東海第二発電所
可搬型重大事故等対処設備
保管場所及びアクセスルートについて
審査会合における指摘事項の回答

平成29年10月17日
日本原子力発電株式会社

1. 審査会合での指摘事項(保管場所・アクセスルートに係る指摘事項)

保管場所位置図

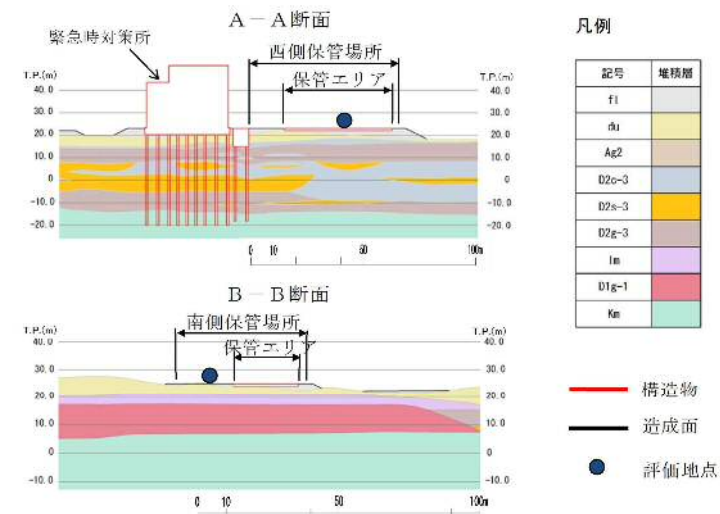
高台の地下水位を地表面にしたことにより、浮き上がり等の影響を受けるものを定量的に示すこと。

- 高台及び高台以外の地下水位を過去の観測最高地下水位から地表面に見直したことによる浮き上がり等の影響評価について以下に示す。

地下水位見直し前	地下水位見直し後
西側保管場所	床版と周辺地盤の境界の段差 最大1cm	床版と周辺地盤の境界の段差 最大2cm
南側保管場所	同上	同上

観測最高地下水位コンター図

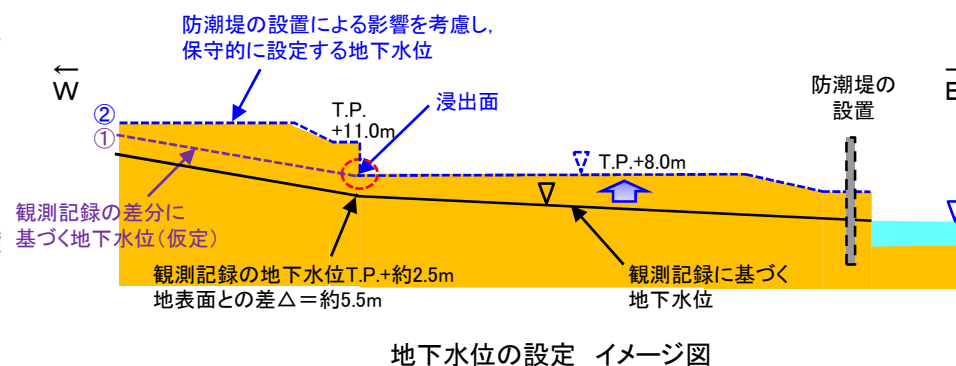
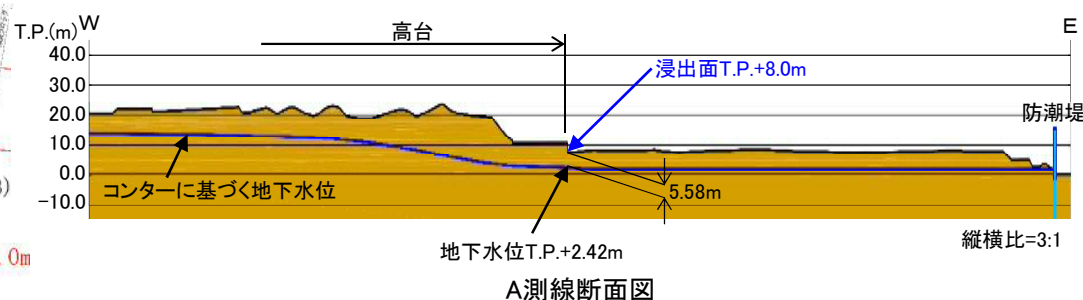
高台浸出面と観測記録の差分が5.5mである根拠を示すこと。

- 観測最高地下水位に基づくコンターから、高台浸出面の地下水位はT.P.+約2.5mとなり、浸出面標高(T.P.+8.0m)との差分は約5.5mである。
- 高台浸出面から西側の地下水位は、仮定として、観測記録に基づく地下水位に浸出面における差分5.5mを加えた水位を地下水位とした(①線)。
- 地下水位の設定については、施設設計の保守性を考慮し、地表面に設定(②線)する。

常設代替高圧電源装置置場の構造概要図

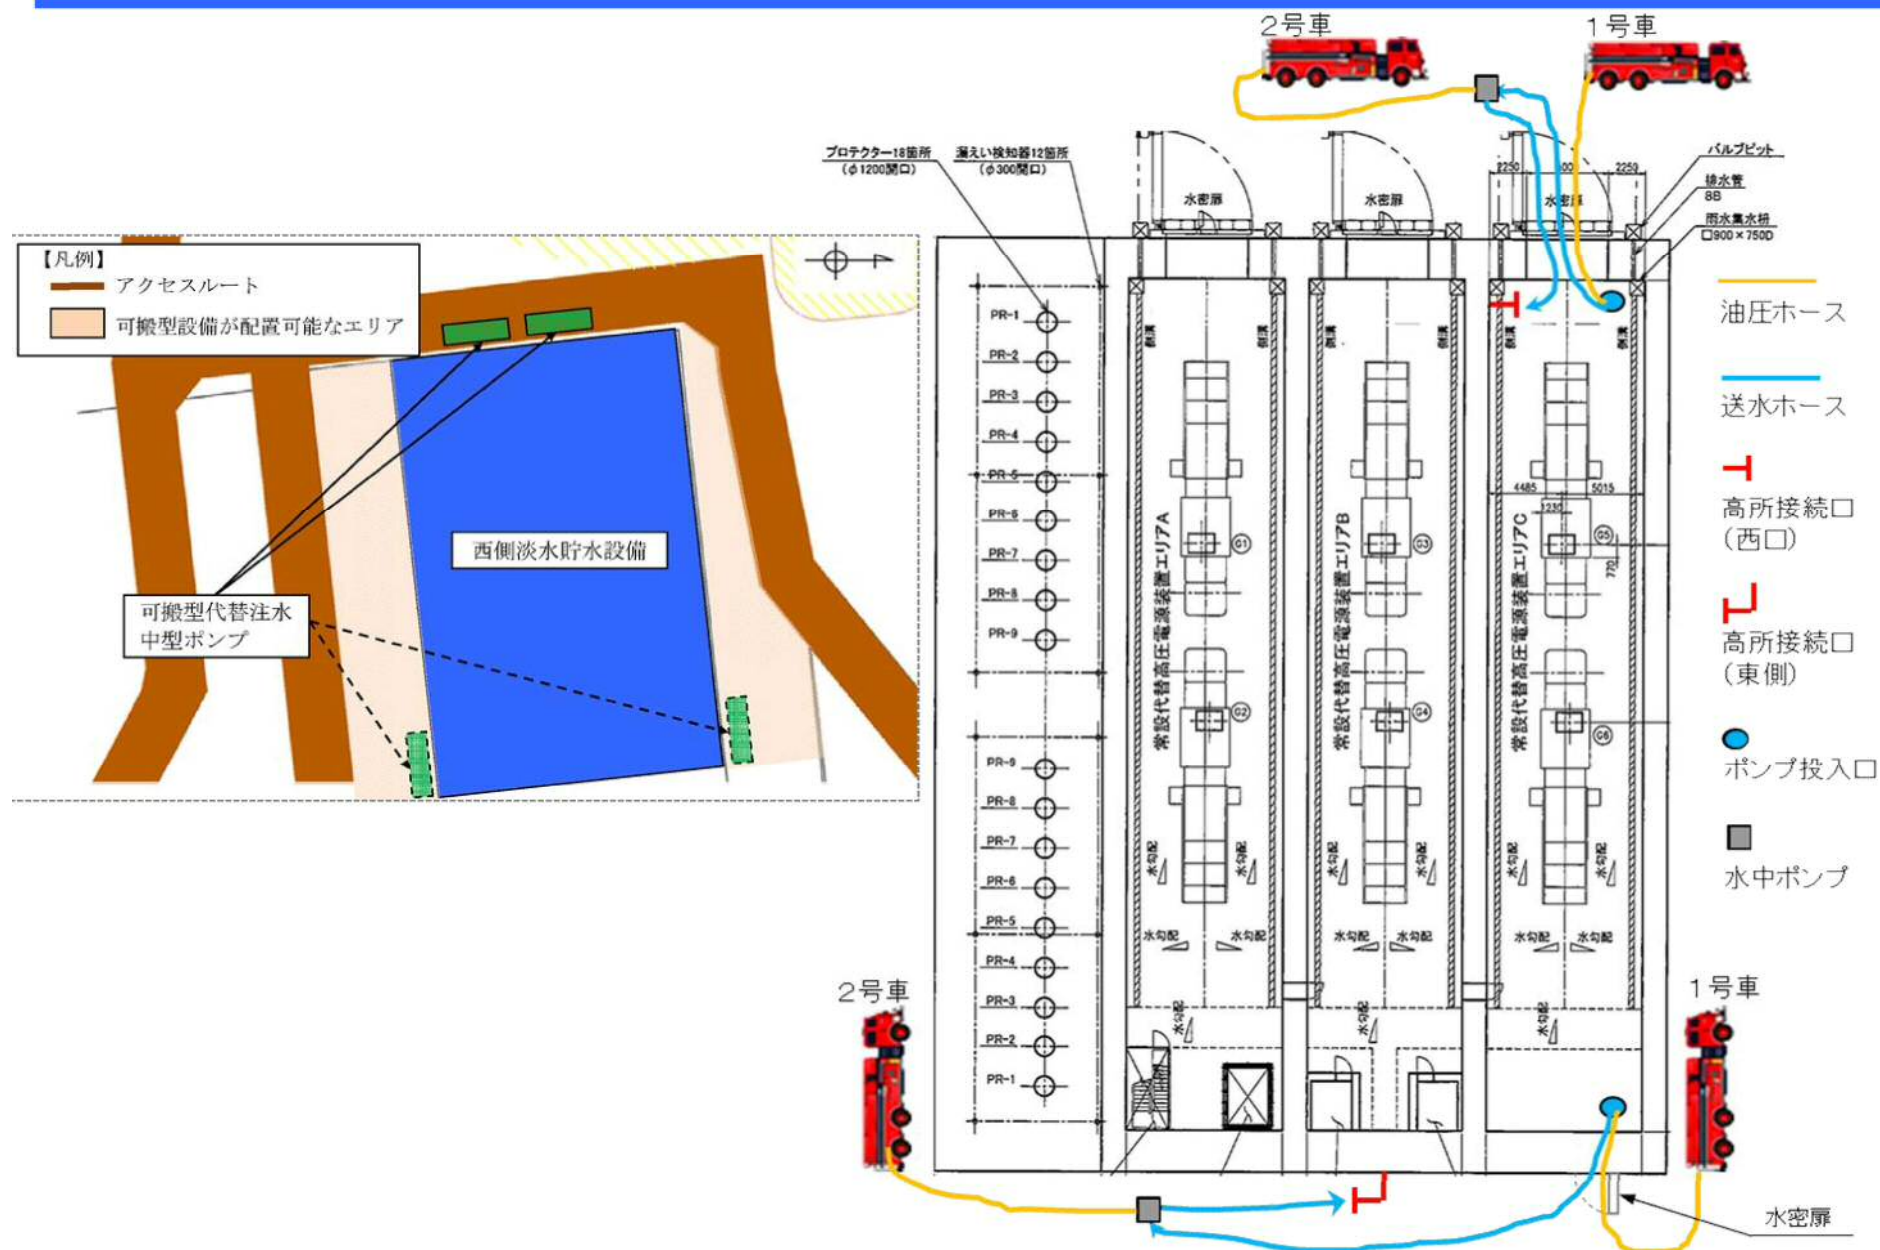
西側淡水貯水設備(地下)からの送水手順及び時間成立性について、可搬型代替注水中型ポンプ2台並列運転の実現性も含めて、整理して提示すること。また、常設代替高圧電源装置置場からの地下トンネル内において、注水配管、電源ケーブル、軽油輸送配管等が共存するため、悪影響防止の観点からの設計について整理して提示すること。

➤ 常設代替高圧電源装置置場内の構造と、西側淡水貯水設備の配置を示す。

- 貯水設備の配置については、電源装置置場の構造を考慮し、岩層にかかっている最下層への設置が適していると判断。
- 水中ポンプ投入口は東西2か所に設置。各々、水中ポンプ1台分に対応。
- 投入口から貯水設備までは井戸と同様な筒型の構造物を設けて区画化。ポンプ投入時の振れ抑えや、地下階層での水飛散防止などを図る。
- 水の汲み上げや送水時に障害となる異物の混入防止が可能。
- 本置場には屋根がなく、地上階に設置されている装置は全て屋外仕様であり、降雨、降雪等の影響は受けない。
- 西側淡水貯水設備からの送水手順及び時間成立性について、水源変更前後の比較とともに次頁に示す。また、水源及びアクセスルートに係る変更前後の評価を別紙に示す。

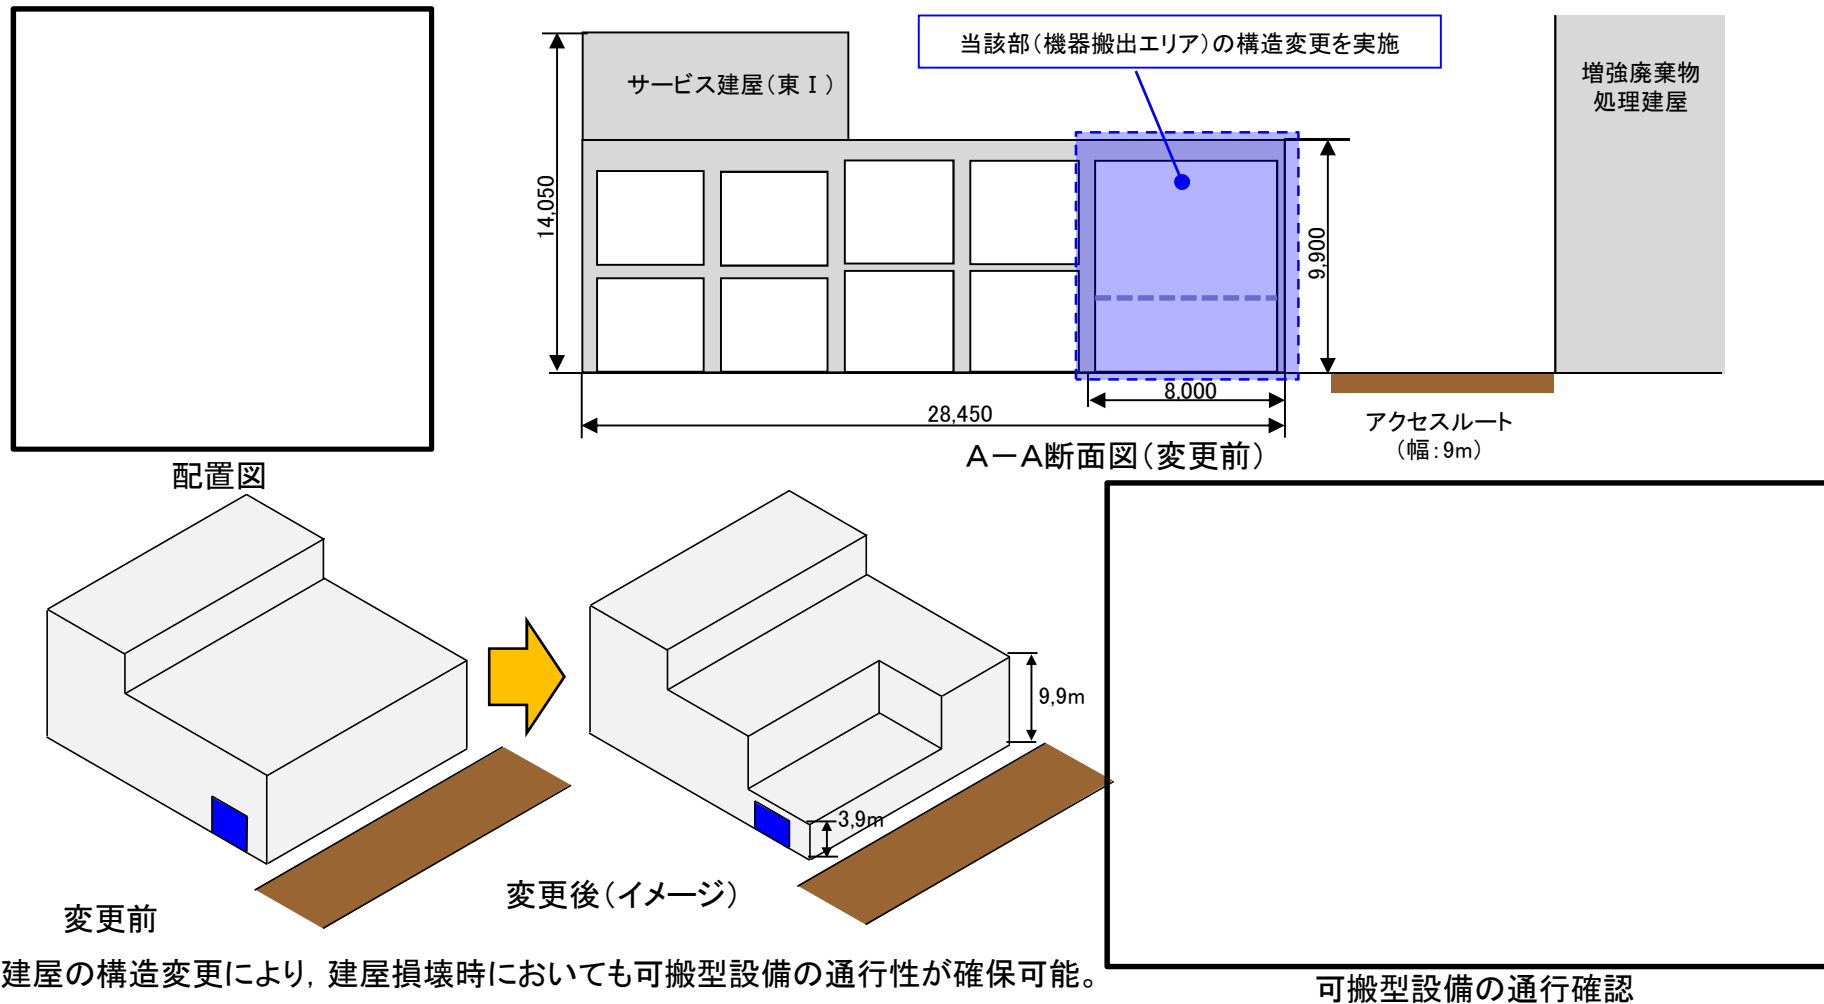
東Ⅰサービス建屋の形状変更についてはアクセスルート確保の観点から効果的な方法を検討すること

東Ⅰサービス建屋の構造変更(一部建屋高さの変更(9.9m→3.9m))を行うことにより、建屋損壊時の可搬型設備の通行性を確保する

建屋の構造変更により、建屋損壊時においても可搬型設備の通行性が確保可能。
